# 60GHz帯広帯域センサー(パルス方式)の技術的条件案に対する 構成員からのコメントとそれに対する事務局の考え方

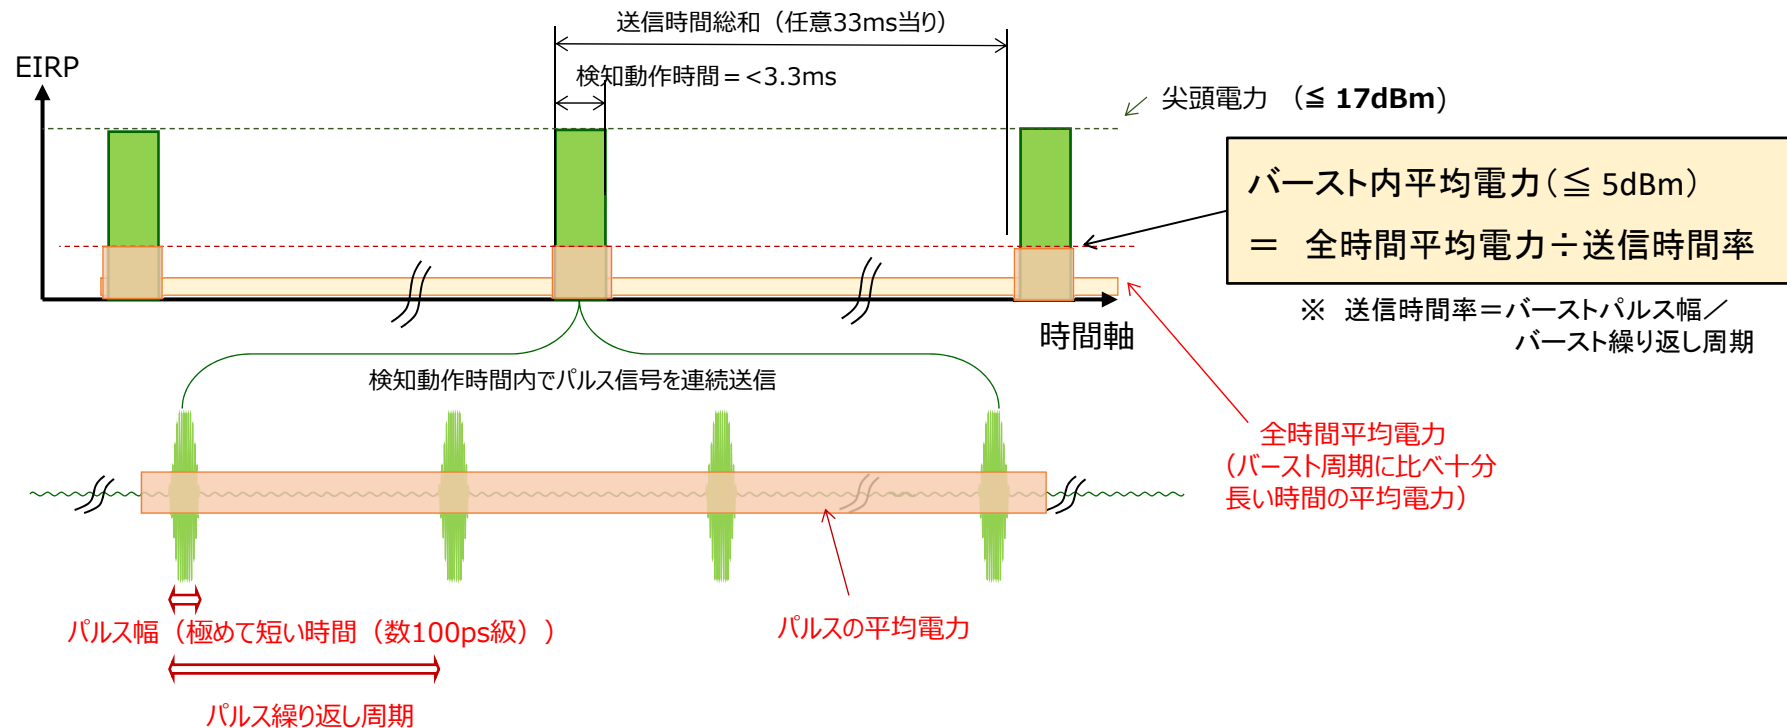
項目	事務局の見解(前回会合で提示)	構成員からのコメント	事務局の見解(修正案)
平均電力の定義	<ul style="list-style-type: none"> <li>・電波法施行規則において、平均電力は「通常の動作中の送信機から空中線系の給電線に供給される電力であつて、変調において用いられる最低周波数の周期に比較してじゆうぶん長い時間(通常、平均の電力が最大である約十分の一秒間)にわたつて平均されたもの」との規定がある。</li> <li>・パルス変調信号のような間欠送信の場合は、単純に変調周期に比較して十分長い時間で平均をとると、過小評価されてしまうため、測定法を定める告示においては、「バースト内平均電力」を測るとされている。</li> <li>・パルス方式のセンサーの場合、「バースト内平均電力」は、センサーの検知動作時間における平均電力とすることが適当と考える。平均電力の測定における、平均化を行う時間として適切な数値は作業班における議論を踏まえて検討する。</li> </ul>	<p>【小竹構成員】</p> <ul style="list-style-type: none"> <li>・電波が発射されていない時間(区間)を平均化の対象(バースト内平均電力と値が異なる。)とするのであれば、平均化する時間(センサー検知時間)は何処で確認できるようにする必要があらと考えます。</li> </ul> <p>【谷口構成員】</p> <ul style="list-style-type: none"> <li>・本来「平均電力」を規定するものは、「振幅位相変調」など振幅変動を伴う変調波に対するもので、帯域制限の仕方などによっても尖頭値だけでは送出力を説明しきれない事情をカバーする為の値として「平均値」を取り扱うものだと思います。この意味で、矩形パルス型でON/OFF送信するレーダー波に対して同じ「平均値」という考え方を拡張しても意味がないと思われます。むしろレーダーのユースケースによっては、近距離で高速サーチを目指すなど高密度送出サイクルとなる事情を説明するのであれば「時間平均」という概念をレーダー用として別途定義するのが宜しいのではないのでしょうか？</li> </ul>	<ul style="list-style-type: none"> <li>・パルス変調の電波が理想的なパルス波形である場合、平均電力は尖頭電力×(パルス幅/パルス繰り返し周期)によって算出される。このことから、パルス変調の電波の平均電力は、「連続するパルス列内の時間平均」(別添参照)とすることが適当であると考えます。</li> <li>・なお、平均電力の定義は電波法施行規則において定められており、上記の考え方は当該規定の趣旨に即したものであることから、省令レベルでは定義せず、告示において、「連続するパルス列内の時間平均」として定めることが適当であると考えます。</li> </ul>
